NOTA TÉCNICA CT-GRSA nº 06/2018

Assunto: Análise do documento “VOLUME 3 – APLICAÇÃO DO PLANO DE MANEJO DE REJEITO NOS TRECHOS 1 A 4”

Figura 01: Divisão dos trechos 1 a 4 do Plano de Manejo de Resíduos e localização das estruturas de contenção de resíduos existentes na área.
Fonte: Modificado de Fundação Renova, 2018.

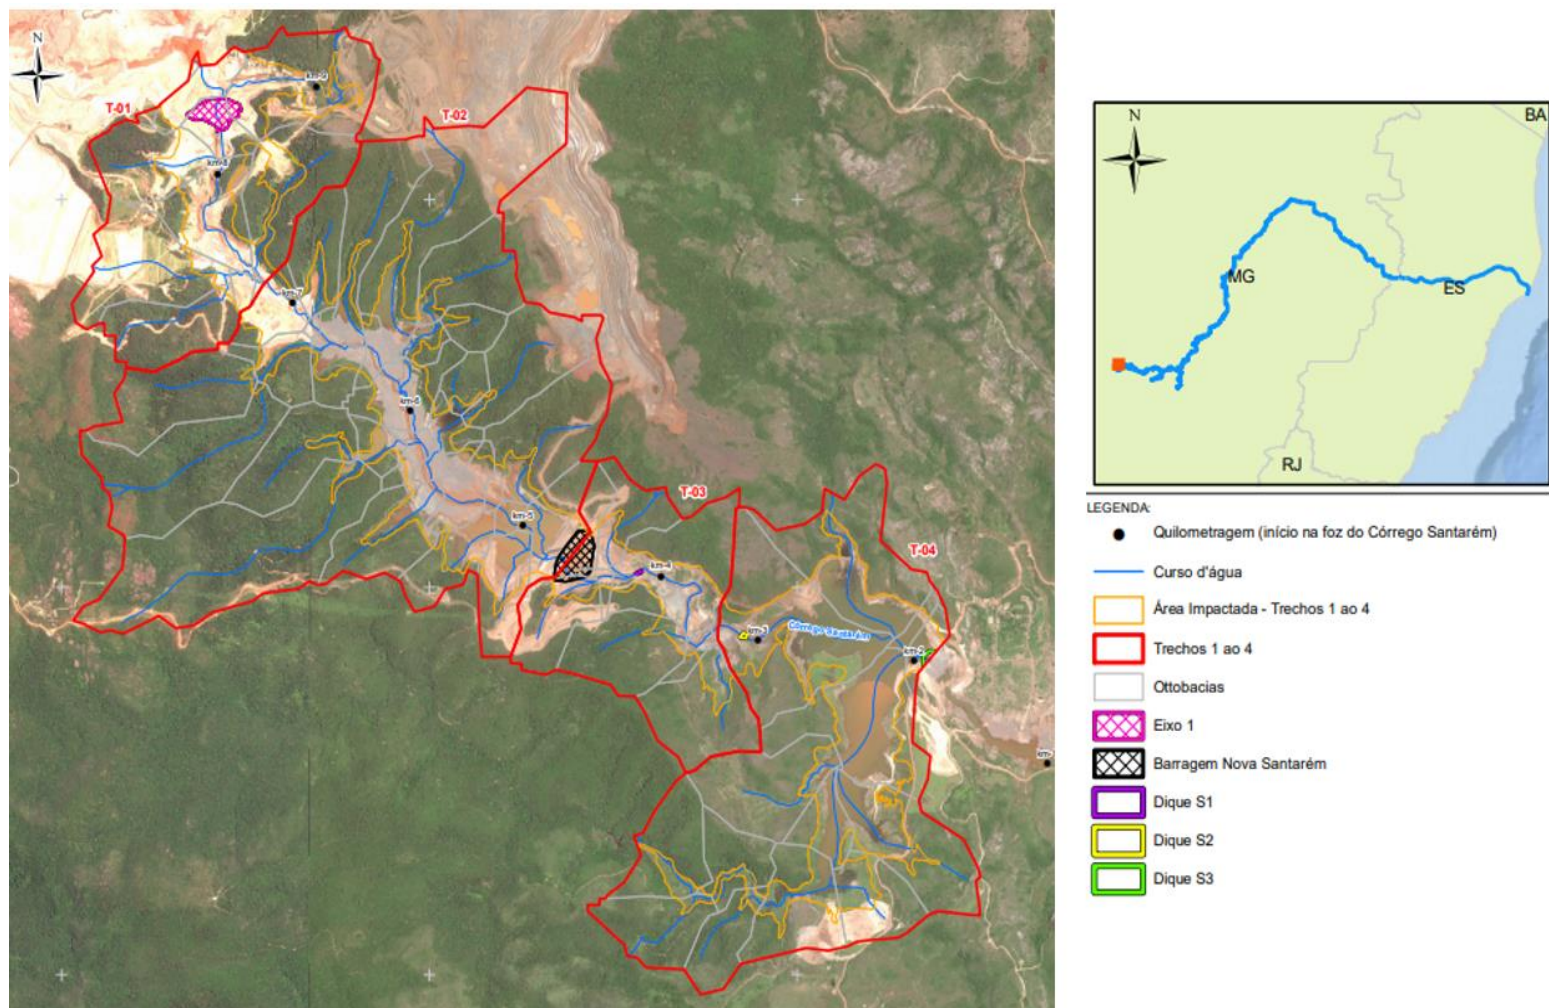
Em relação as estruturas construídas, na seção 5.1.3.1.2 - Barragem Nova Santarém” é informado o volume útil desta estrutura, não tendo sido apresentado dados para o dique S3. A CT-GRSA entende que não foi apresentado de maneira clara a capacidade útil das estruturas (Nova Santarém e dique S3), correlacionando os volumes já depositados e a capacidade total de armazenamento.

- **REQUISICÃO 01: A Fundação Renova deverá apresentar informação atualizada dos volumes depositados, da capacidade disponível destas estruturas, bem como é feito o monitoramento e atualização destes volumes.**

Figura 10: Situação da garganta do Trecho 3 em 2013

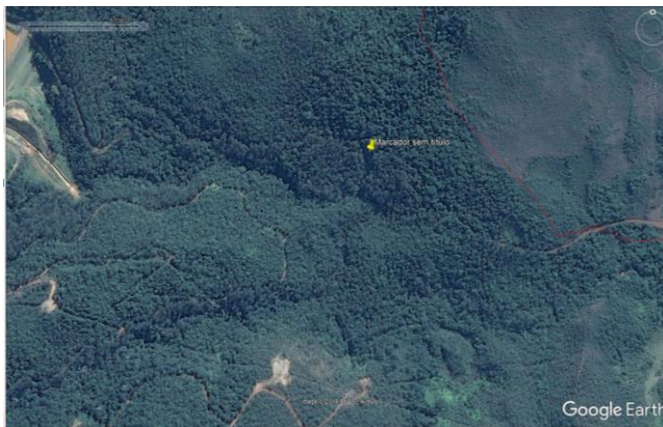
Além das encostas citadas acima, vale destacar as duas gargantas existentes nos Trechos 1 a 4. A garganta 2 foi um ponto vistoriado pela equipe da SEMAD no dia 08/08/2018 no Trecho 03 (coordenada 663461/7762086 – 23k), que deverá ser recuperado pela Fundação Renova (Figura 09). Além deste ponto a Fundação Renova também deverá apresentar projeto de recuperação específico para a garganta 1, localizada após o dique Eixo 1.

- **REQUISICÃO 06:** A Fundação Renova deverá apresentar projeto de recuperação de áreas degradadas para as duas gargantas identificadas nos Trechos 1 a 4 devido ao nível de degradação existente. Este projeto deverá ser protocolado na Diretoria de Gestão do Rio Doce da SEMAD para análise pela equipe técnica do SISEMA devendo ser incorporada nos programas ambientais do processo de licenciamento ambiental da Samarco.
